- Gegenstand:** Verstärkung der Führungsbleche am Höhenruderantriebsbeschlag.
- Anlaß:** Bei unsachgemäßer Montage des Höhenleitwerks sind Beschädigungen an den Führungsblechen für den Höhenruderantriebsbolzen aufgetreten. Nach Beschädigung eines Führungsbleches ist eine Fehlmontage des Höhenleitwerks und damit Verlust der Höhensteuerwirkung möglich.

TECHNISCHE MITTEILUNG
TECHNICAL NOTE

Nr. 201-20
205-6
206-1, 301-

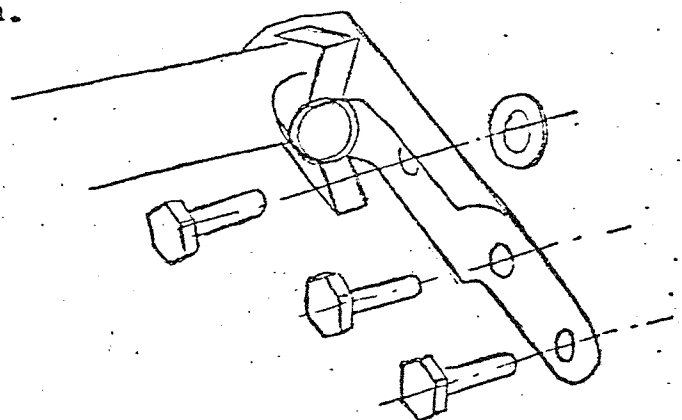
4. Die beiden Führungsbleche des Höhenruderantriebsbeschlages sind durch Anschweißen von 2 Blechen lt. nachstehender Zeichnung zu verstärken (s. S. 2):

Blech aus 1.7214.4 oder 1.7734.4, Schweißzusatzwerkstoff 1.7734.2 oder 1.7324.0, Schweißverfahren WIG.

Nach Ausbau des Höhenruderantriebsbeschlags ist in das Aufnahmerohr für den Höhenruderantriebsbolzen ein Bolzen 10 mm ϕ einzuführen, um zu verhindern, sich die Bohrung beim Schweißen verzieht. Dieser Bolzen soll sich von Hand einschieben lassen und wird erst nach dem Abkühlen des Werkstückes wieder herausgenommen. Anschließende Grundierung (empfohl. Einkomponenten-Primer B 1742 der Lackfabrik Bäder) und Nitrolackierung.

Beim Montieren des Beschlags auf die Unterlagscheibe zwischen Beschlag und den Kugellagern links und rechts achten.
